Parecer Técnico SEI-GDF n.º 19/2019 -
SEDUH/SUPLAN/COPLU/DIURB

RELATÓRIO TÉCNICO - CPA/EIV
ARAUCÁRIAS SHOPPING

Assunto: 2ª Análise do Estudo Prévio de Impacto de Vizinhança - EIV, relativo ao empreendimento denominado “Araucárias Shopping”.

Trata o presente Parecer Técnico de 2ª análise do Estudo Prévio de Impacto de Vizinhança - EIV, do empreendimento denominado **Araucárias Shopping**, localizado na **Rua 16 Sul, Lotes 3 e 5 e Rua 17 Sul, Lotes 6 e 8, Águas Claras-DF**.

Fig. 1- Escala humana em relação ao embasamento do empreendimento

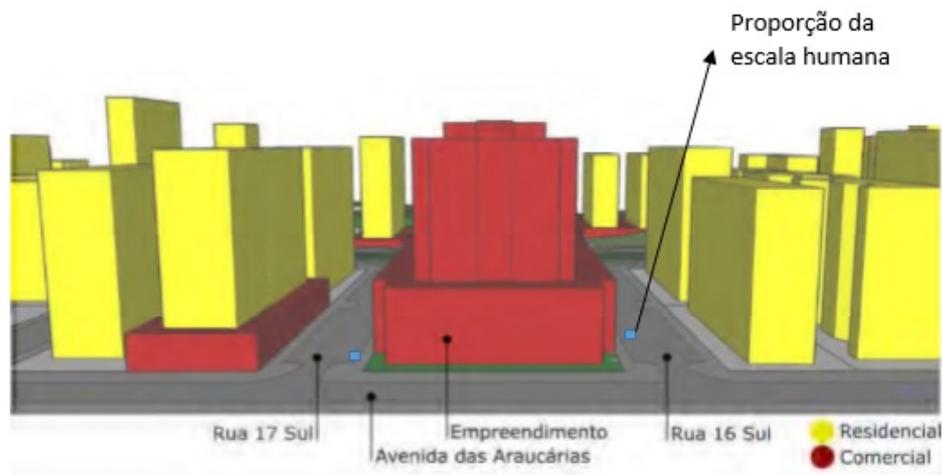
Entretanto, é preciso destacar que o embasamento de todo o quarteirão, de cerca de 20 metros de altura, dificilmente ocorreria em um empreendimento de menor porte, uma vez que parte dessa altura se deve aos dois pavimentos superiores destinados a garagem. O próprio estudo reconhece que “os pedestres experimentam sensação similar ao transitarem nos arredores do Shopping Águas Claras, que também tem as mesmas características”, sem reconhecer, entretanto, que são exatamente essas características que o EIV deve se preocupar em mitigar.

Se por um lado é certo que o cone de visão dos transeuntes em áreas urbanas verticalizadas concentra-se nos eixos viários, por outro lado os estudos urbanísticos apontam para as possibilidades de percursos mais interessantes quando o espaço urbano é constituído por menos paredes cegas. Ou seja, constituídas por “fachadas ativas”, nos termos da LUOS. Novamente, trata-se de “como” dar tratamento ao que a legislação urbanística já permite.

O Parecer Técnico CPA/EIV nº 13/2019, com base no EIV apresentado, recomendou “manter a continuidade da faixa comercial revendo o embasamento do shopping, por exemplo. (pg. 73) e aumentar a integração entre áreas públicas e privadas nas fachadas laterais do empreendimento, voltadas tanto para a Rua 16 Sul quanto para a Rua 17 Sul (pg. 88)”. Neste sentido, a CPA/EIV reitera que sejam estudadas possibilidade de amenizar o impacto desse emparedamento a fim de tornar o percurso ao longo das Ruas 16 e 17 mais confortável e interessante, recomendando que seja observada a escala dos pedestres, adotando-se o conceito de fachada ativa para as fachadas laterais do empreendimento, ou, a ideia de jardim vertical, com espécies naturais e não artificiais.

Fig. 2- Pontos de transporte coletivo (acima) e Locais de atração em relação ao empreendimento (abaixo).
Fonte: EIV

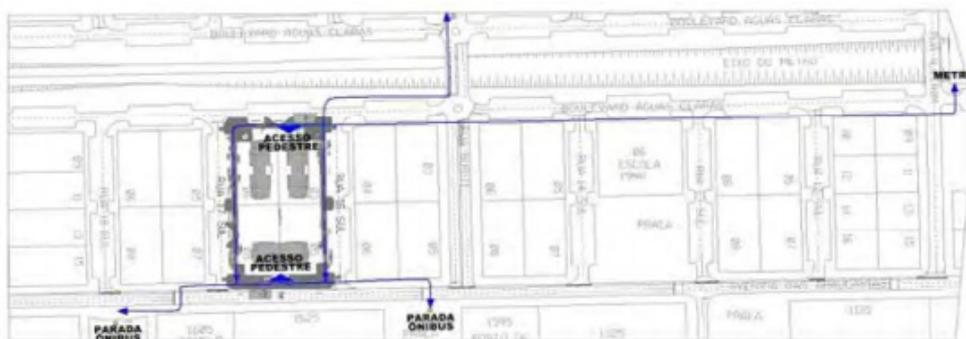
No que diz respeito à atratividade de pedestres, o próprio estudo aponta que um shopping possui uma atratividade de pessoas ocorrendo nas várias horas do dia muito superior aos empreendimentos residenciais, por exemplo. Conforme informado, o fluxo de pessoas foi estimado em 10 mil usuários por dia, considerando-se apenas a população flutuante. E por isso, as rotas desejadas na vizinhança têm relação com locais de atratividade para pedestres, como o metrô, paradas de ônibus para os usuários do shopping e o parque de Aguas Claras para os futuros moradores do empreendimento, como ilustrado na figura abaixo:

O estudo também propõe a requalificação de alguns espaços públicos na AID do empreendimento, como a Praça entre a Rua 13 e 14 Sul e Praça Rua 16 Norte e Rua Buriti, por exemplo, que são espaços públicos dentro da AID e próximos à rotas desejo identificadas (ver fig. 2 acima). Por isso, a requalificação das calçadas das rotas-desejo deve incluir o percurso a tais pontos, além do percurso até o Parque Águas Claras e a estação do metrô.

Fig. 8: indicação do trecho a ser duplicado. Fonte: RIT/EIV

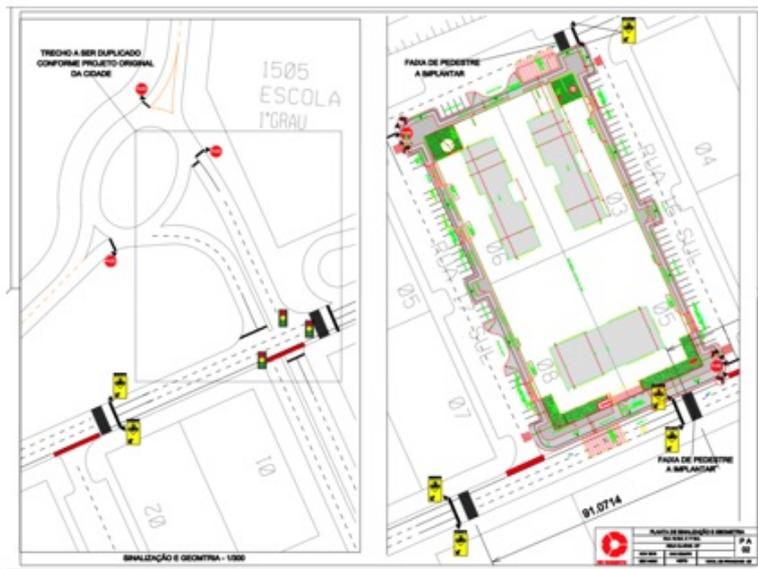
a. Duplicação do trecho da Rua Buriti entre as Avenidas Castanheiras e Parque Águas Claras, conforme anteprojeto em anexo no RIT/EIV.

Foi verificado pelo representante da Companhia, contudo, a interferência da URB registrada com o reservatório de esgoto da CAESB, situado na área lindeira ao trecho. Nesse sentido, deve ser avaliada durante a implantação da medida, a capacidade estrutural do reservatório de acomodar o tráfego e a implantação do sistema viário, ou receber reforço estrutural para tal. No caso da impossibilidade, recomenda-se proceder o ajuste do lote 1505, situado na Av. Buriti, de forma a aumentar a área disponível para implantação da URB. No último caso, a alteração do referido lote ficará sob a responsabilidade da SEDUH.
